**Avis délibéré  
de la Mission régionale d'autorité environnementale  
Provence-Alpes-Côte d'Azur**

**sur le projet de centrale photovoltaïque au sol Tensol Revest  
sur la commune du Revest-Saint-Martin (04)**

**N° MRAe  
2021 APPACA51/2952-2953**

Avis du 9 septembre 2021 sur le projet de centrale photovoltaïque au sol Tensol Revest sur la commune du Revest-Saint-Martin (04)

Figure 4: Synthèse des enjeux écologiques - Source : étude d'impact

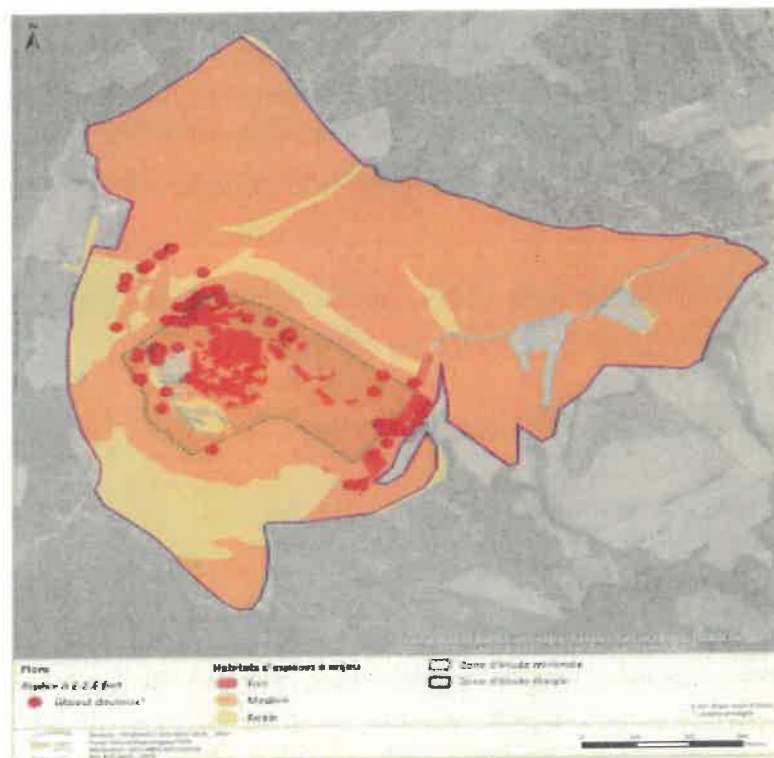
L'analyse de l'état initial, détaillée et illustrée par une cartographie de qualité, permet globalement une bonne compréhension de la richesse écologique du secteur potentiellement affecté par le projet. On notera toutefois le caractère relativement ancien de certaines prospections écologiques (remontant à

2016), ainsi qu'une certaine discordance concernant l'évaluation des EZE entre l'étude par compartiment biologique, et le tableau récapitulatif en fin de chapitre.

**La MRAe recommande de préciser la validité des prospections écologiques datant de 2016.**

Figure 5: bloc diagramme de l'unité du Piémont de Lure - Source : étude d'impact – à gauche l'arc du Piolan ; à droite la Montagne de Lure'

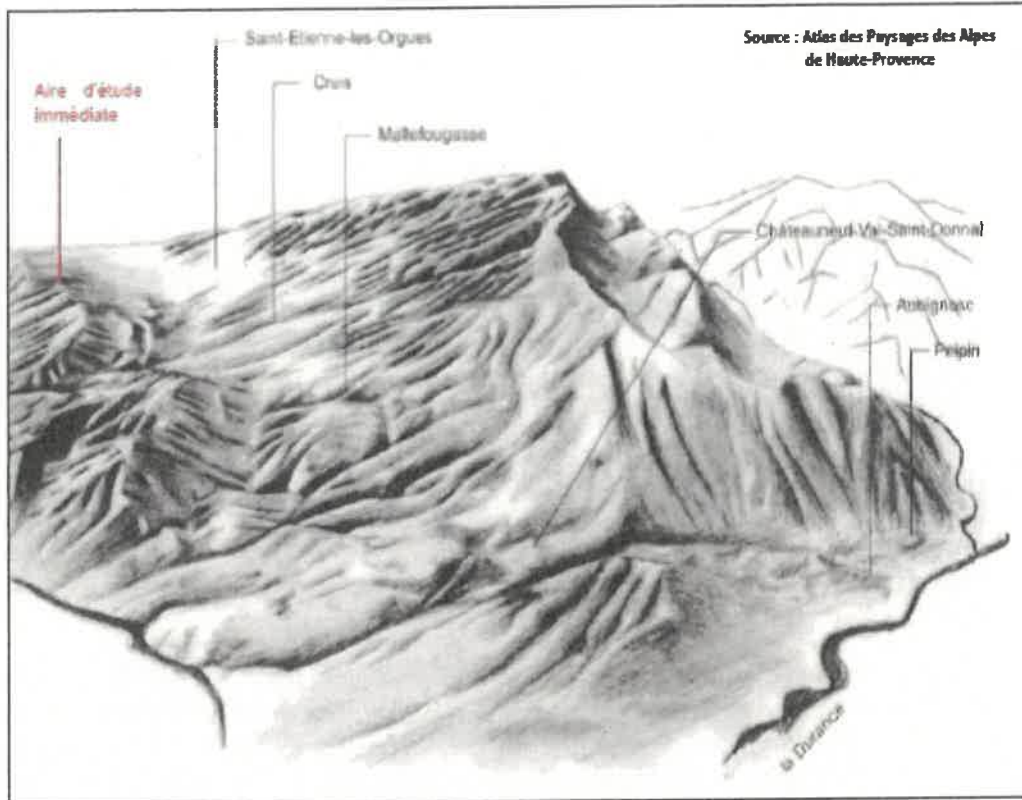
Afin d'objectiver le choix des points de vue, l'analyse gagnerait à être complétée de plans accompagnant des photomontages faisant apparaître l'angle de vue précis et présentant l'ensemble des structures paysagères entre le projet et l'observateur.

Cette appréciation, justifiée au regard des éléments graphiques présentés dans l'étude paysagère, pourrait être corroborée par une analyse plus détaillée des perceptions du site aménagé, prenant en compte également les vues lointaines (comme depuis le hameau de Saint-Martin ou le village de Sigonce).

**La MRAe recommande de préciser l'insertion paysagère du site aménagé à l'aide de simulations graphiques appropriées à l'ensemble des perceptions proches et lointaines.**
